女川原子力発電所第2号機 工事計画審査資料	
資料番号	O2-他-F-19-0037_改1
提出年月日	2021年 8月 3日

女川原子力発電所第2号機 メカニカルスナッバの耐震評価について (指摘事項に対する回答)

2021年8月3日
東北電力株式会社

▶第979回審査会合において、審査の中で論点として新たに整理された「メカニカルスナッバの耐震評価」について説明し、以下の指摘があつたことから、指摘事項に対する回答について説明する。

図3 今回工認における評価手順

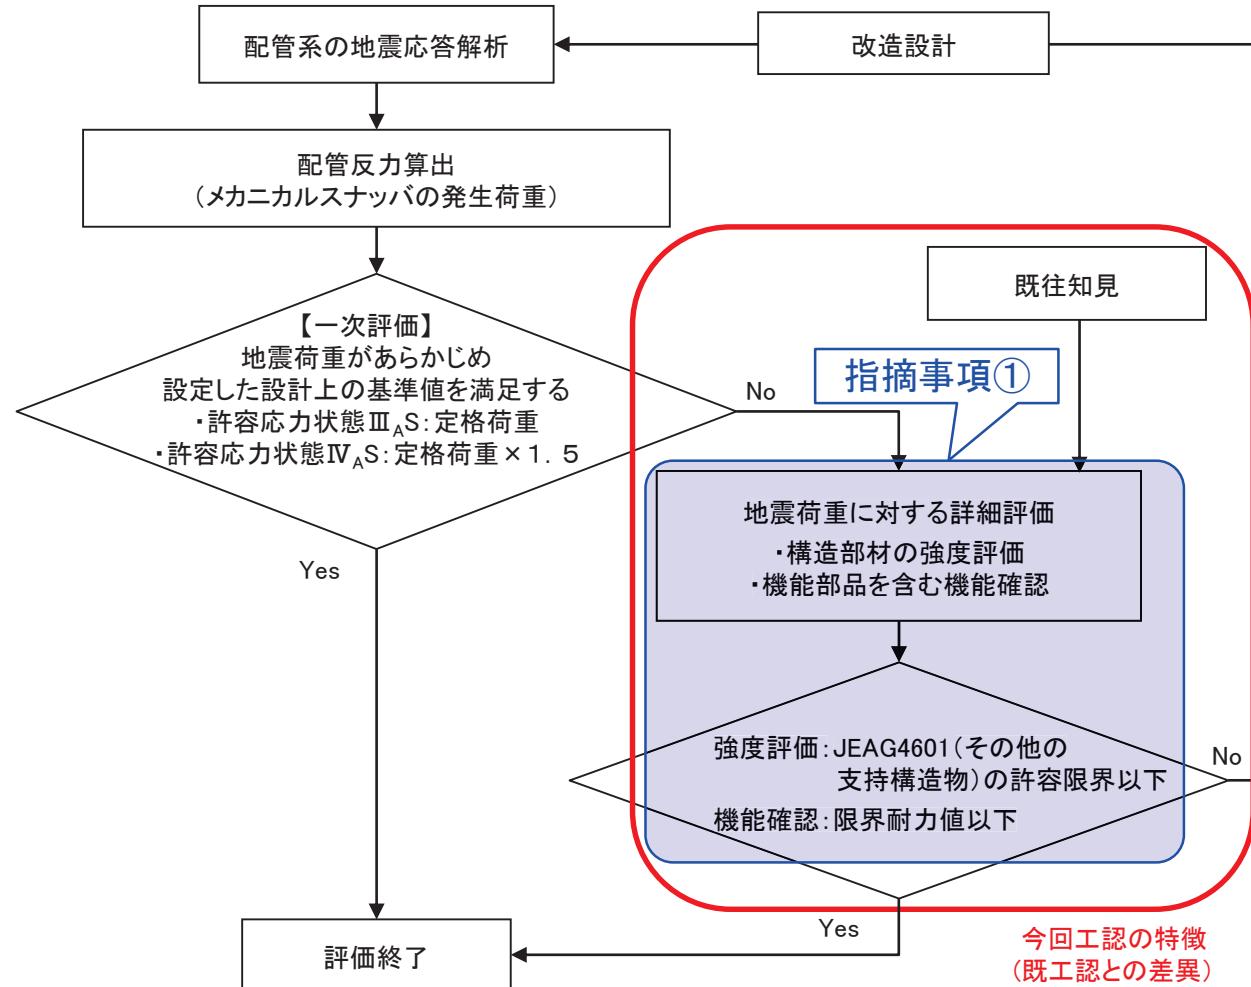
実施日	指摘事項
2021年6月1日 第979回審査会合	<ul style="list-style-type: none"> ①. メカニカルスナッバにおける耐震評価手法として、個別に部品を評価する方法とは別に、一次評価と同様に標準荷重を新たに設定する方法も考えられるが、前者の方法を採用する理由について説明すること。 ②. メカニカルスナッバの破壊試験を踏まえた機能維持評価法及び座屈評価法について、試験結果のばらつきの考え方を整理して説明すること。

- 今回工認では、既工認同様の一次評価を実施し、地震荷重があらかじめ設定した設計上の基準値を超える場合、あらかじめ設定した設計上の基準値に余裕があることから、JEAG4601及び既往知見も踏まえ、詳細評価として構造部材の強度評価及び機能部品を含む機能確認を実施する。
